Název a číslo stavby: **Tramvaj Plotní - soubor staveb - etapa 2-4**

Věc: **Vyjádření k předložené ZBV č. 3/61.1 – SO 500.10.10/2 - STL přípojky Domych, 1.část**

**Průvodní list zařazení do skupiny**  
**pro ZBV číslo: 3/61.1**

Tato ZBV řeší upřesnění rozsahu stavebních prací - tzv. doměrků dle skutečnosti na stavebním objektu SO 500.10.10 dle geodetického zaměření

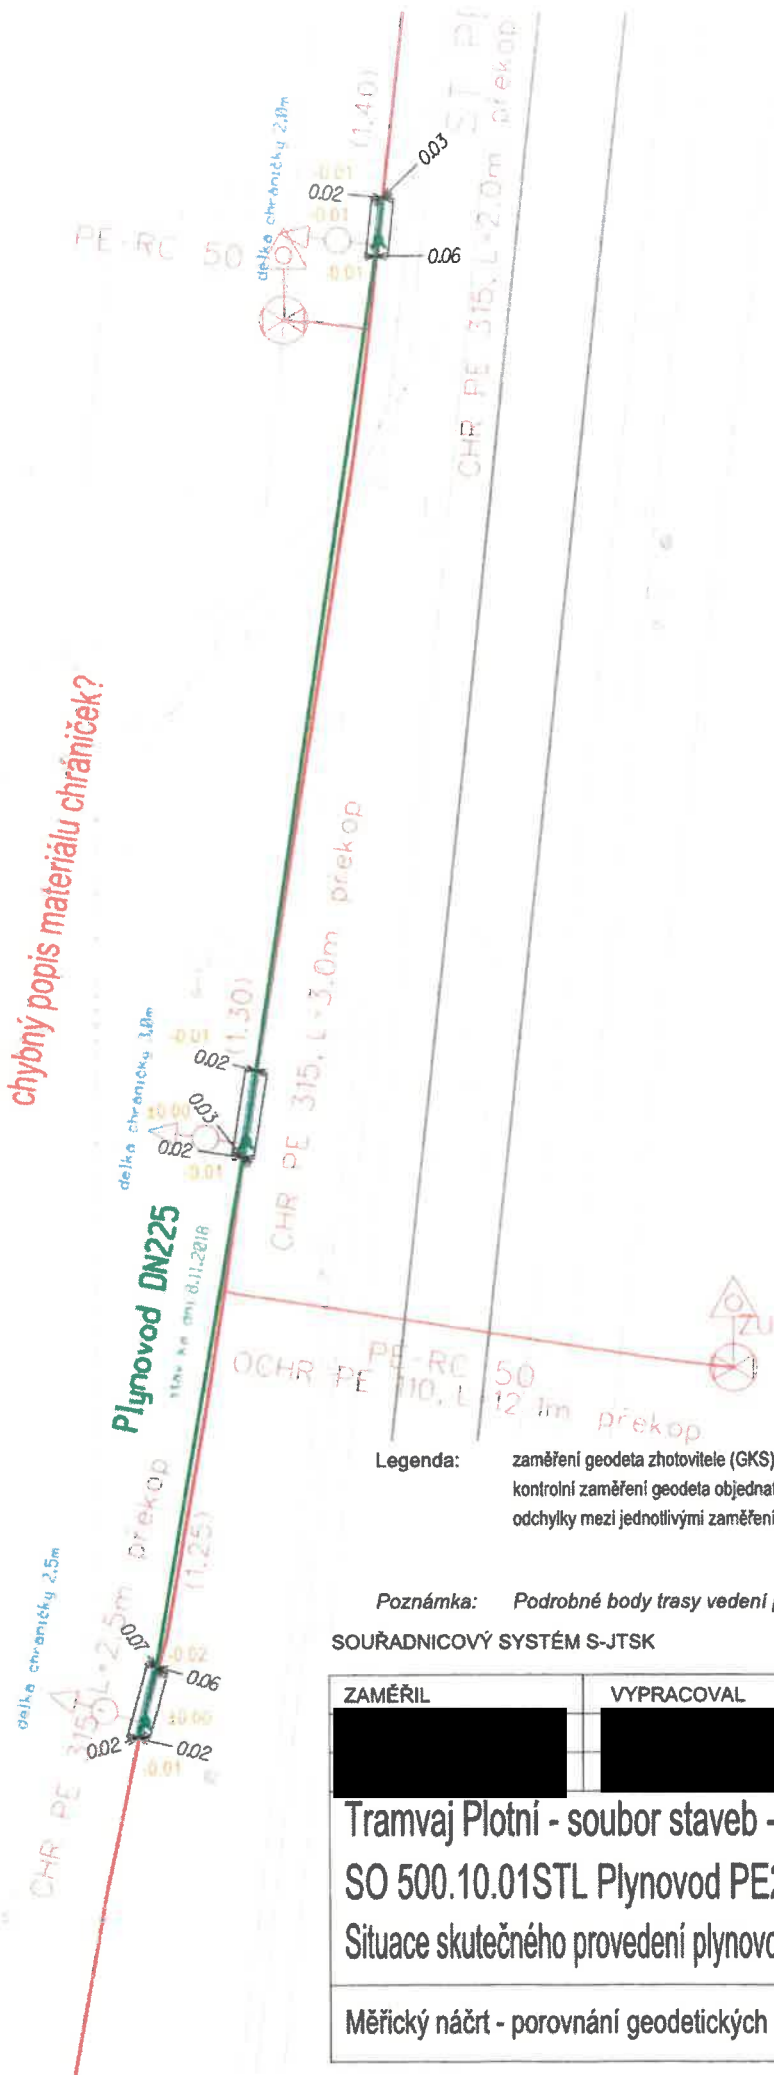
chybný popis materiálu chrániček?
